MEMORANDO-DRCL-SEEIA-010-1502-2023

ASUNTO: INFORME DE INSPECCIÓN TÉCNICA PROYECTO “CACAO PANAMÁ”

## INFORME TÉCNICO DE INSPECCIÓN No. 008-2023 BV.

<b>Proyecto:</b>	<b>“CACAO PANAMÁ”</b>	<b>CATEGORIA</b>	<b>III</b>
<b>Promotor:</b>	NEXT GENERATION FARMS, CORP		
<b>Localización del Proyecto:</b>	CORREGIMIENTO DE MIGUEL DE LA BORDA Y COCLÉ DEL NORTE, DISTRITO DE DONOSO, PROVINCIA DE COLÓN		
<b>Fecha de inspección:</b>	23 AL 27 DE ENERO DE 2023.		
<b>Fecha del Informe:</b>	10 DE FEBRERO 2023		
<b>Participantes 23 al 27 de Enero de 2023:</b>	<b>MiAMBIENTE-COLÓN</b> Soledad Batista J./SEEIA César Conte/SOF Manuel Zúñiga/Áreas Protegidas Isabel González/ <b>MIAMBIENTE-CENTRAL</b> Alfonso Martínez/DEIA Johny Pardo/DICOMAR Samira Kiwan/DICOMAR Joel Jaramillo/Jefe de Conservación de Suelos SSH Jorge Aizprua/DIFOR Adrián Jiménez/Áreas Protegidas y Biodiversidad <b>OTRAS INSTITUCIONES</b> José Dimas González/Evaluación AMP Armando Solís/MIDA Rogelio Caballero/ATP <b>PROMOTOR/CONSULTOR</b> Edwin Velásquez/Representante Promotor

Sitio de toma  
comunidad de Aguacate  
Proy. Cacao Panamá  
(casetas de Bombeo)

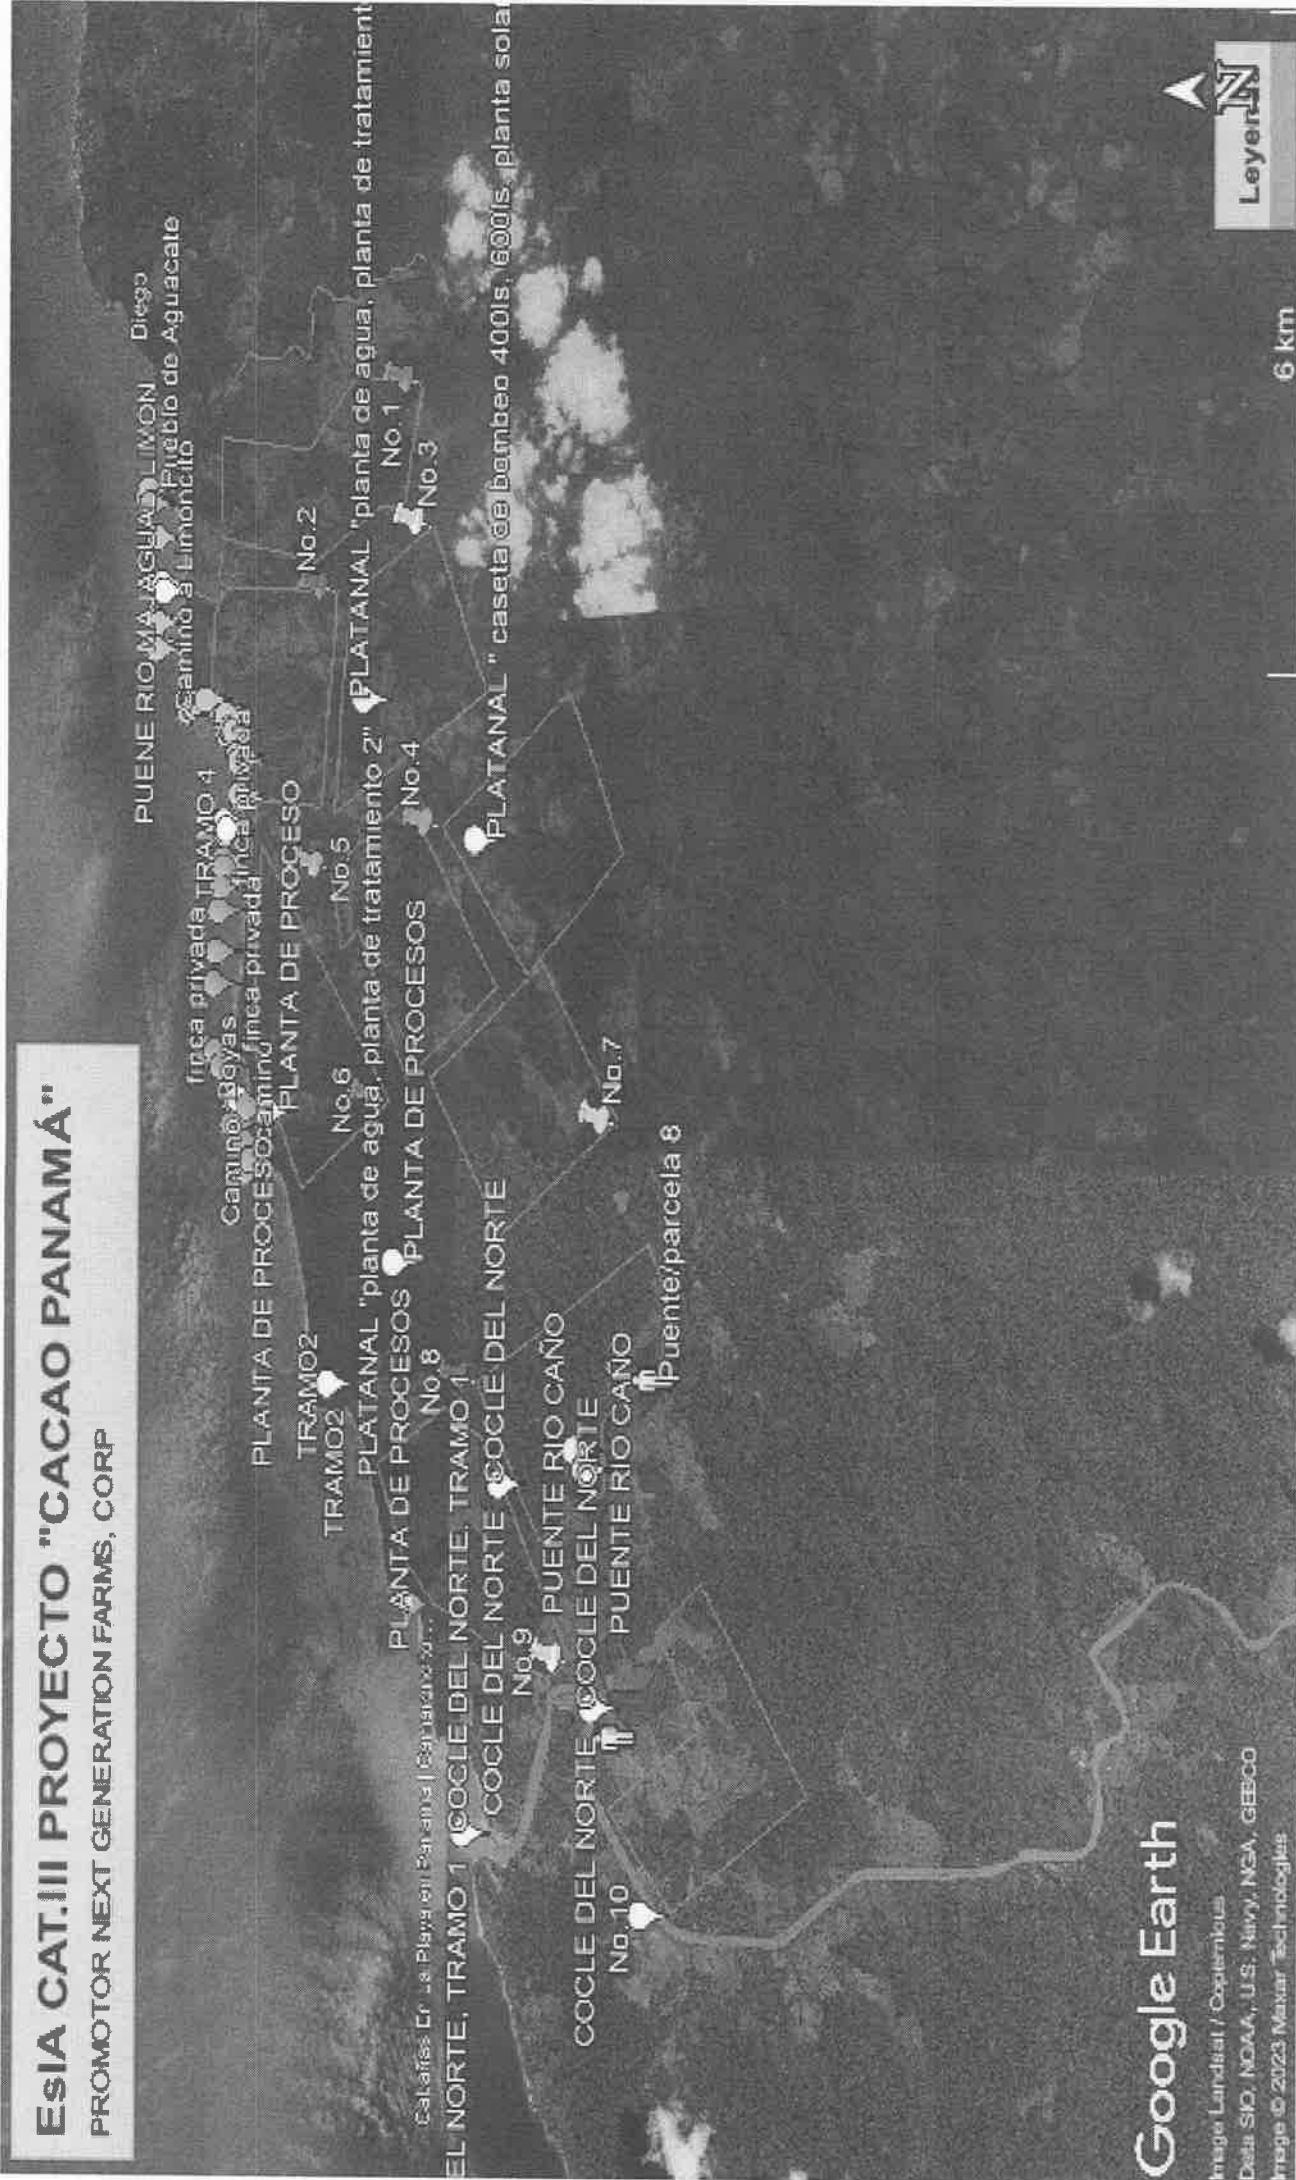
- **Observación:** Como serán mitigados los impactos generados por el uso de agroquímicos a la red de fuentes hídricas y fauna acuática en la etapa de operación del proyecto\* tomando en cuenta que existen JAARs (juntas Administradoras de Acueducto Rural ) con tomas de agua que benefician las poblaciones de las comunidades de Coclé del Norte, Platanal, y Aguacate que se encuentran próximos al área del proyecto.

3. Indicarle al promotor que no puede obstruir el flujo de las Quebradas existentes, no afectar a usuarios del Recurso Hídrico (aguas arriba y aguas abajo)
